Klimaatrobuuste wijk

Actualisatie Masterplan Publieke Ruimte, Project Gent Sint-Pieters

(Buitensporig & Werkgroep Sint-Pieters-Buiten; Webartikel, 07 december 2020:

Figuur: riooloverstromingen in de St-Denijslaan bij het Station

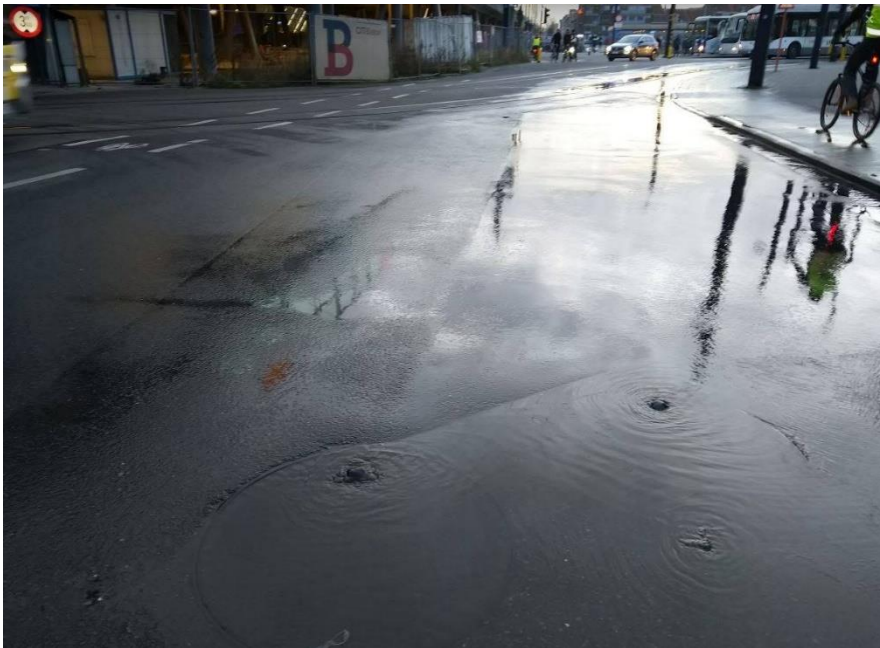
- Delen van de stationswijken liggen in overstromingsgevoelig gebied (fluviale overstromingen). Vele straatnamen verwijzen naar de “meersen” die in het verleden (voor de aanleg van de ringvaart) regelmatig onder water liepen. Ook nu nog zijn er verschillende “natte zones” met een specifieke natuurlijke kwaliteiten (kaarten via www.waterinfo.be, toekomstscenario’s in klimaatportaal VMM).

Naast fluviale overstromingen zijn er ook pluviale ten gevolge van riooloverstromingen bij hevige zomerse regenbuien.

- Voor een goed regenwaterwaterbeheer kan het principe van “de Ladder van Lansinck” (zie o.m.: <https://www.integraalwaterbeleid.be/nl/publicaties/code-goede-praktijk-rioleringssystemen/leidraad-ontwerpen-van-bronmaatregelen>) toegepast worden. Regenwater moet ter plaatse opgevangen worden voor hergebruik (vb voor watervoorziening groene zones). Daarnaast moet er ter plaatse geïnfiltreerd (vb via wadi’s) en gebufferd worden in functie van vertraagde afvoer naar riolering en rivieren (beperken wateroverlast).
